**PROJET D'IMPLANTATION D'UN CENTRE INT
GESTION DE MATIÈRES RÉSIDUELLES
MRC ROUYN-NORANDA
PHASE 1 – LIEU D'ENFOUISSEMENT SANITAIRE**

**ÉTUDE D'IMPACT SUR L'ENVIRONNEMENT
DÉPOSÉE AU MINISTRE DE L'ENVIRONNEMENT**

ADDENDA NO. 1

MAI 2001

Figure 5.1
Évolution du lixiviat d'une cellule d'un hectare après sa fermeture

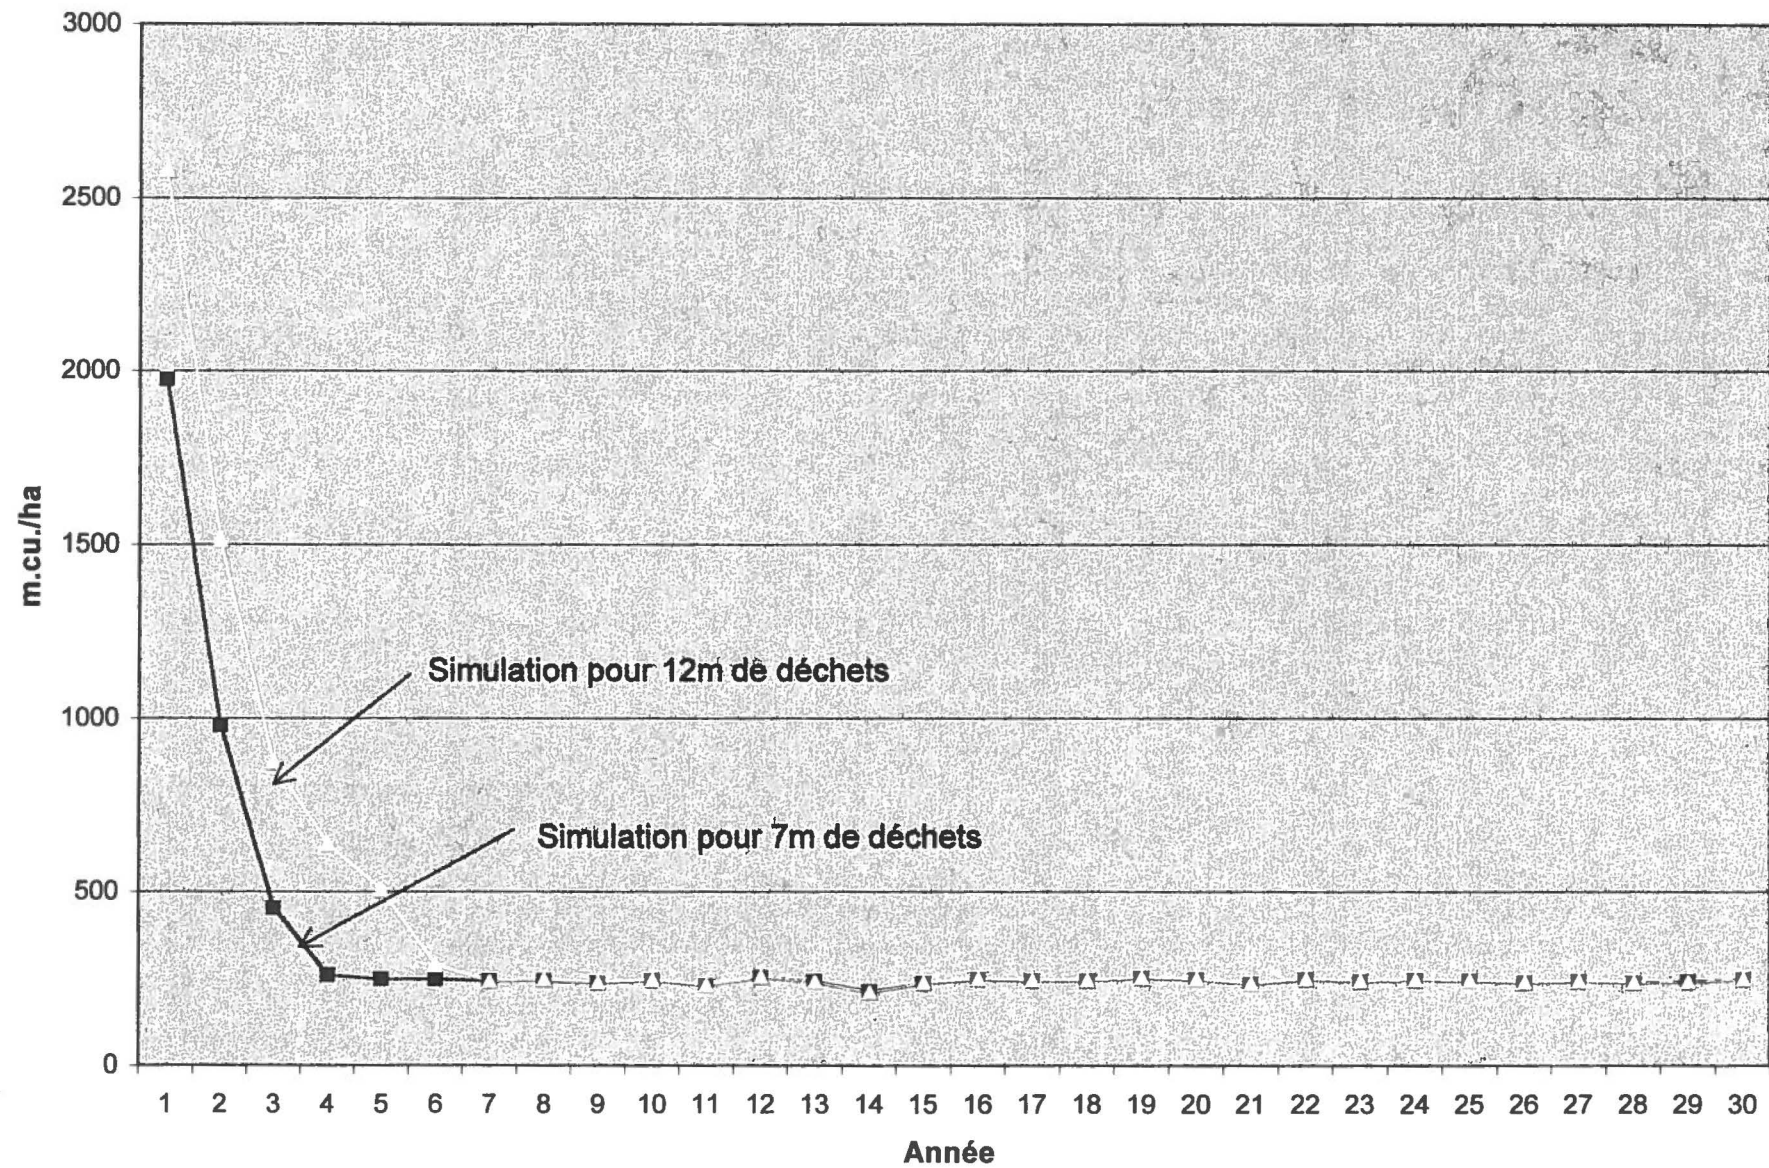
« Annexe 7, page 3 : Préciser comment a été évalué le volume d'eaux de lixiviation produit par cellule. »

Voir réponse au commentaire No. 36.
